## COMUNE DI MONTALTO DI CASTRO

Oggetto: [ID: 9927] Impianto agrovoltaiico “Manciano 24.48” nel Comune di Manciano (GR) con potenza di picco nominale pari a 27.550,32 kWp e le relative opere di connessione alla RTN. Procedimento di VIA - PNIEC. Comunicazione procedibilità istanza, Responsabile del procedimento, e pubblicazione documentazione. *Parere di competenza*

**Proponente: Società ARNG Solar VI srl**

INDICAZIONE DELLA TAVOLA  
**PLANIMETRIA IMPIANTI REALIZZATI, APPROVATI, IN APPROVAZIONE.**

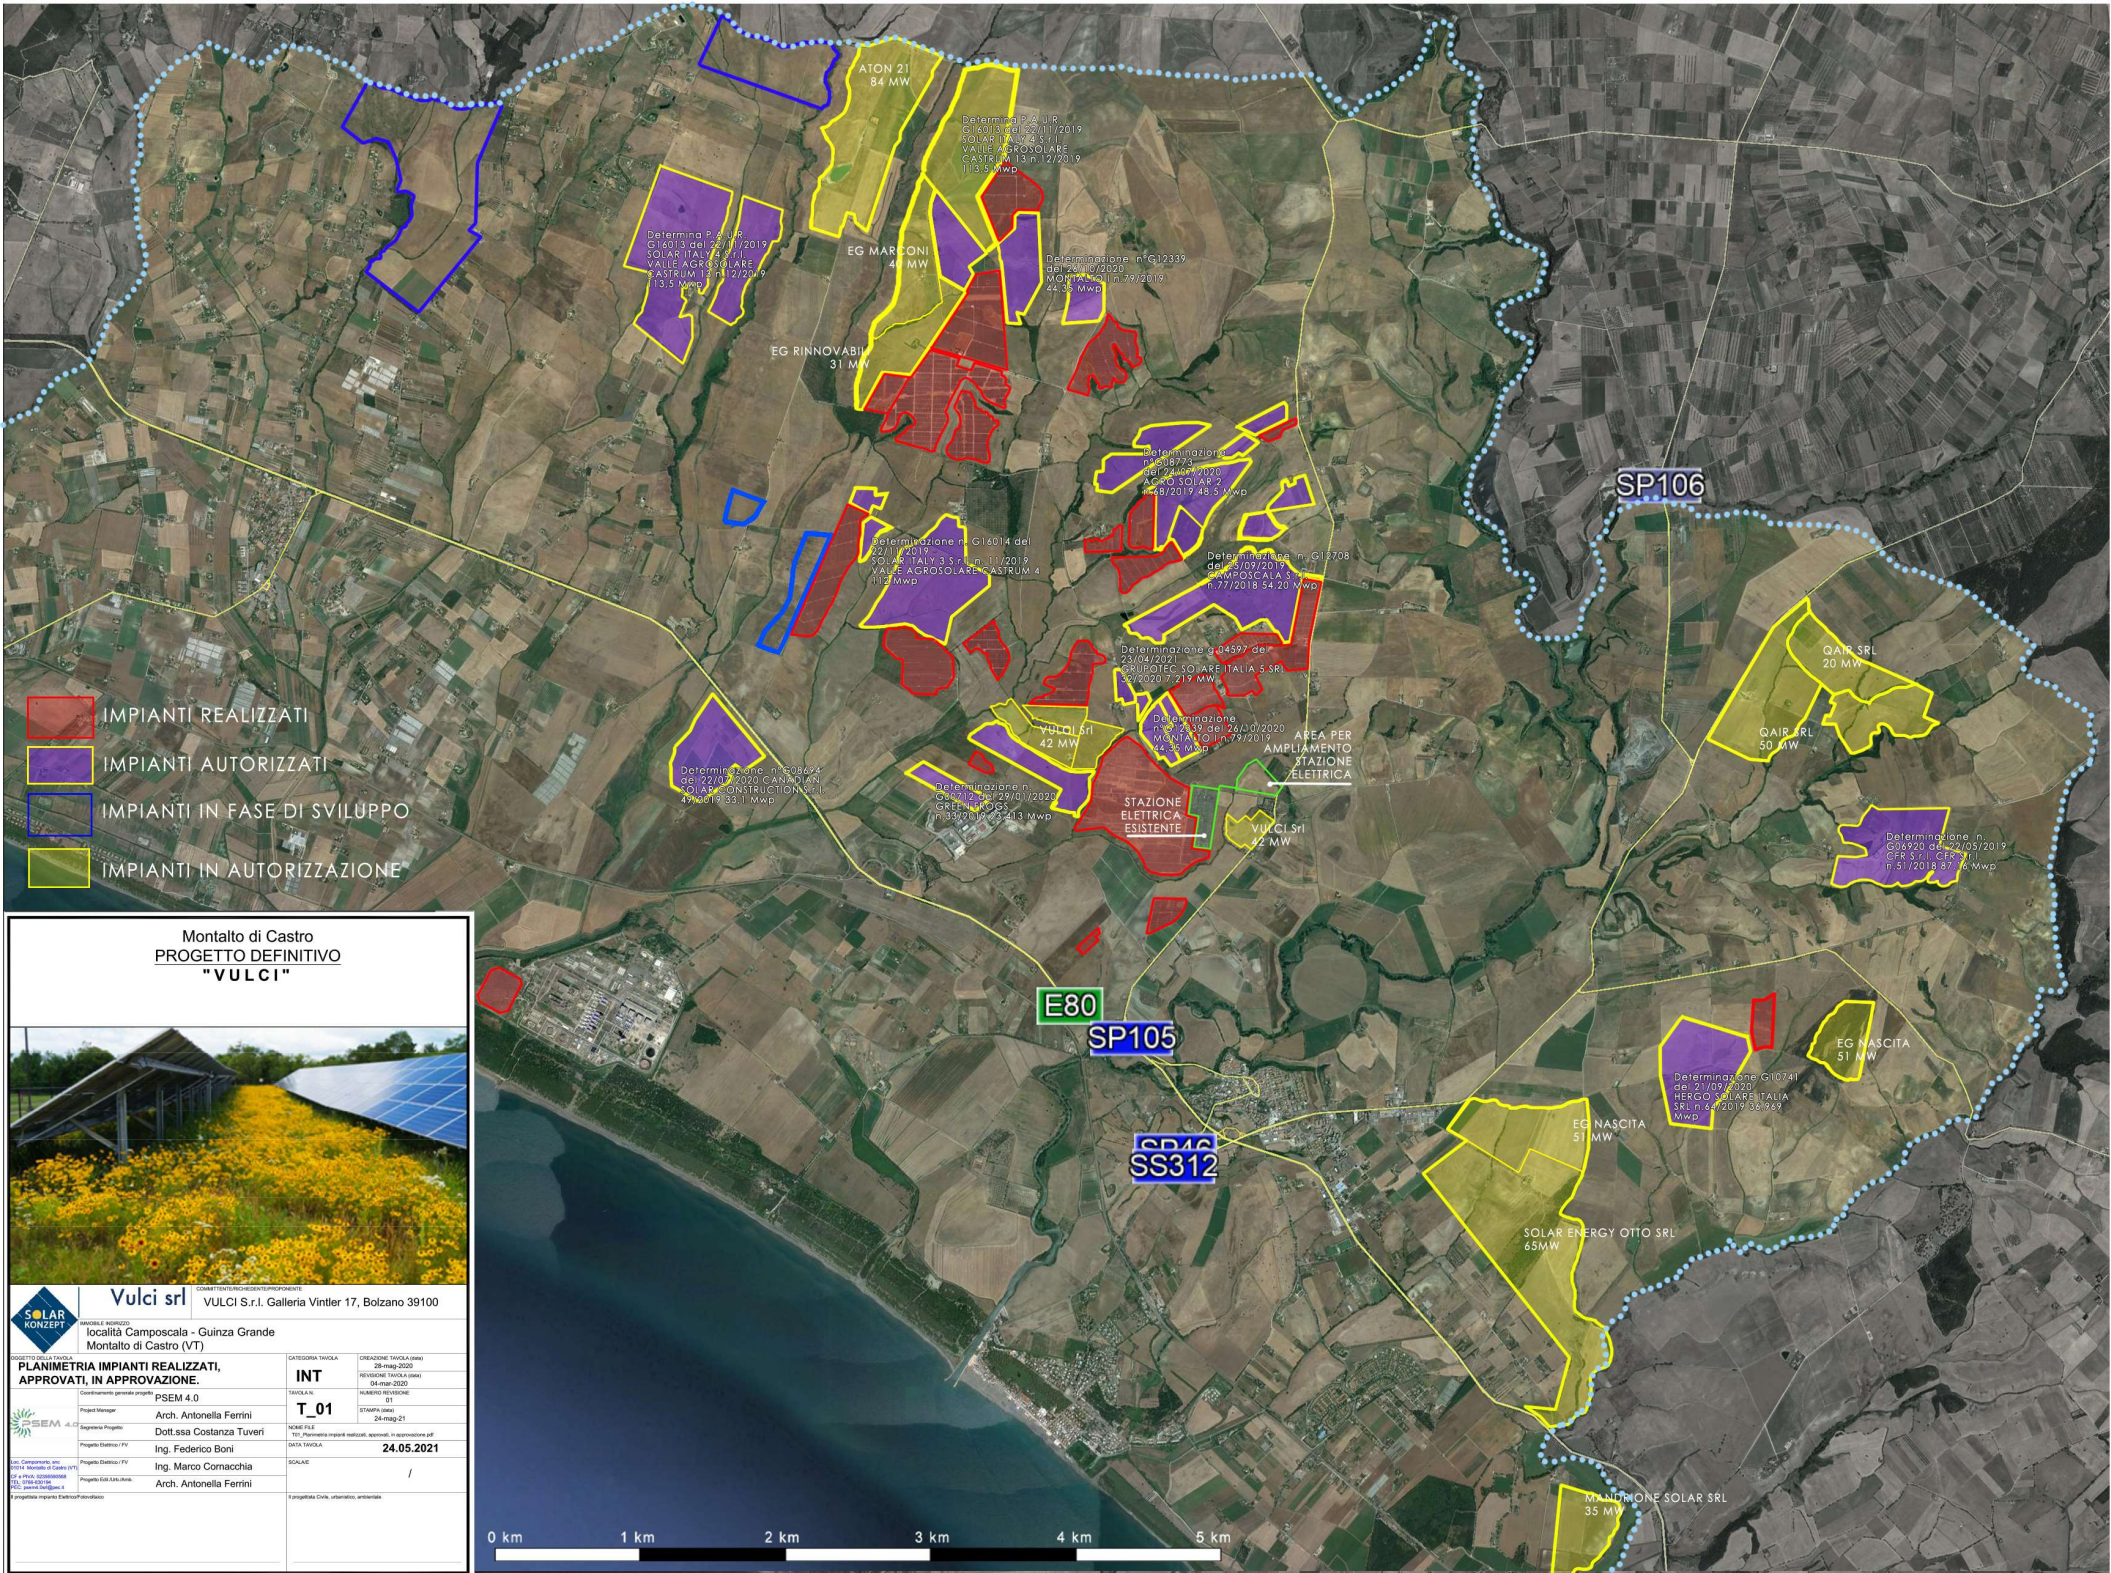
La planimetria che qui si allega vale infatti a superare qualunque argomento sul punto mostrando l'evidente saturazione del territorio che colpisce tutta l'area a confine tra Montalto di Castro e Manciano, non potendosi immaginare nuove infrastrutture (All.1). Si consideri, peraltro, che la planimetria citata non ricomprende al suo interno le nuove istanze presentate a Codesto Spett.le Ministero che presenta, allo stato, sei istanze afferenti giganteschi parchi fotovoltaici ( All.2. All.3, All.4, All.5, All.6, All.7), né quelle che sono state istruite negli ultimi due anni dalla Regione Lazio sempre relative a parchi fotovoltaici di dimensioni importanti e tutti autorizzati (All.8, All.9, All.10, All.11).

Tutti gli impianti presenti, proprio nella zona ricompresa tra i territori di Montalto di Castro e Manciano, denotano così una saturazione evidente di quell'area vasta, ridisegnando anche il confine regionale tra Toscana e Lazio attraverso l'imposizione di infrastrutture tecnologiche, completamente estranee al contesto paesaggistico e naturalistico della Maremma, stravolgendone i tratti identitari.
